改善箇所説明図

改善の内容

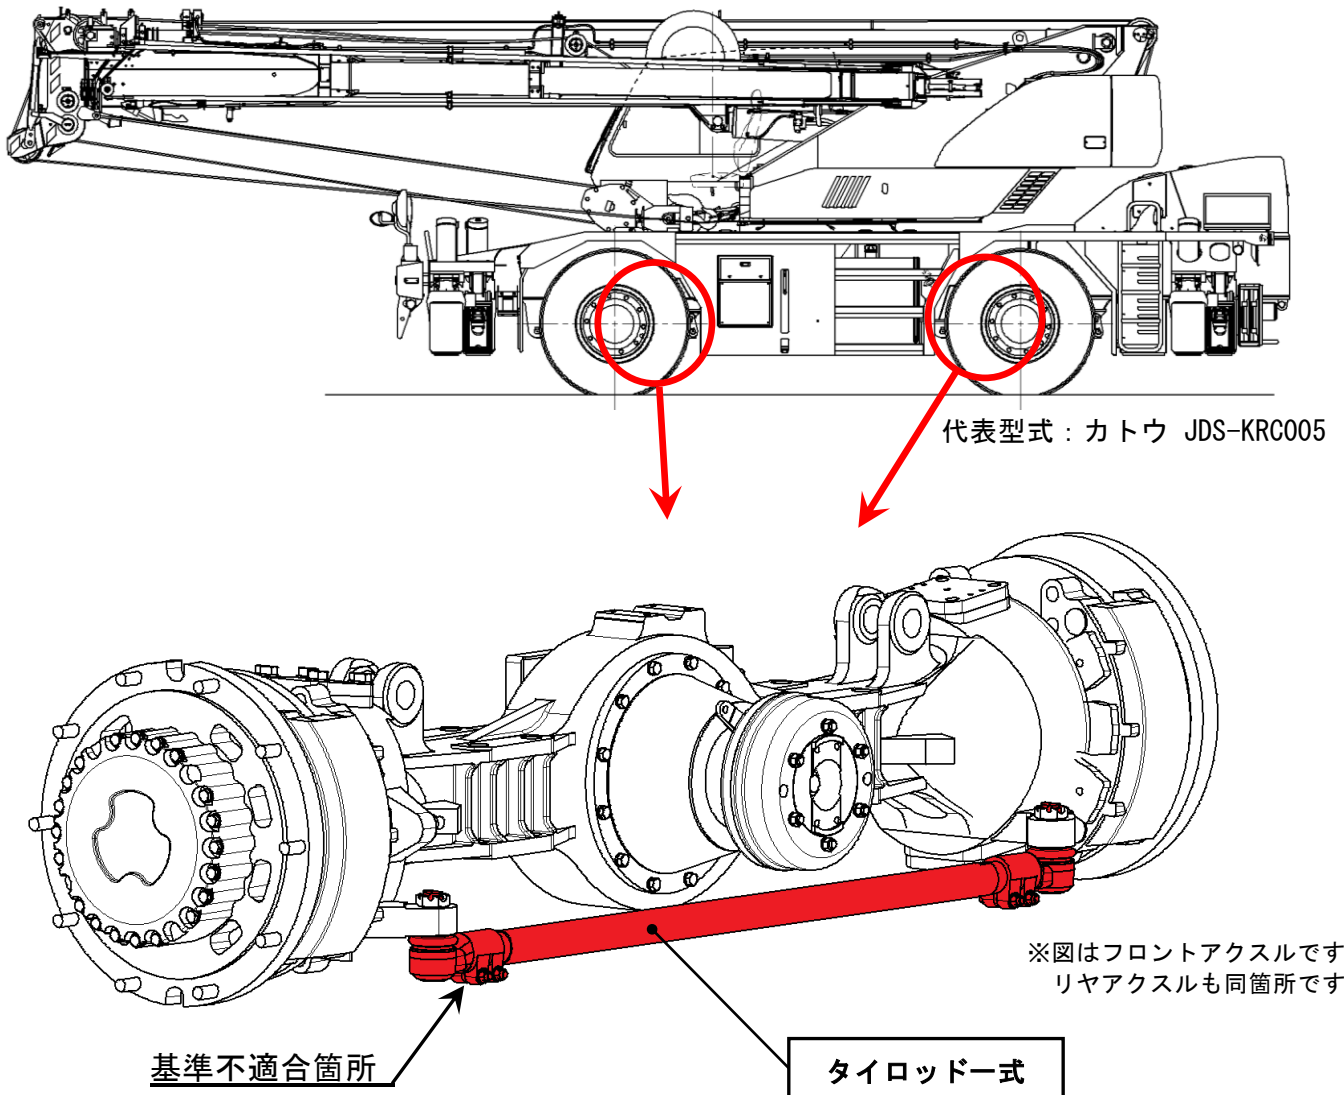
ホイール・クレーンのかじ取り装置において、タイロッドエンドのクランプボルトの締め付けトルクが不適切なため、締め付け力が低下するものがある。そのため、タイロッドエンド部のねじ部にガタが生じ、そのままの状態で使用を続けると、タイロッドエンド部のネジ山が損傷して、最悪の場合、タイロッドエンド部からタイロッドが抜けて操舵不能になるおそれがある。

全車両、タイロッド式を対策品に交換する。なお、対策品の準備に時間を要することから点検を実施し、緊急度の高い車両を優先して交換する。

注：□ は、交換部品を示します。

識別：①作業完了車には、車両左側作動油タンクに締め付けトルクと点検を喚起する銘板を貼付け、さらに銘板右下ヘラベルシールを貼付ける。

②既にリコール届出 3405 号及び 3737 号にて銘板を貼付している車両は、銘板ヘラベルシールを貼付ける。
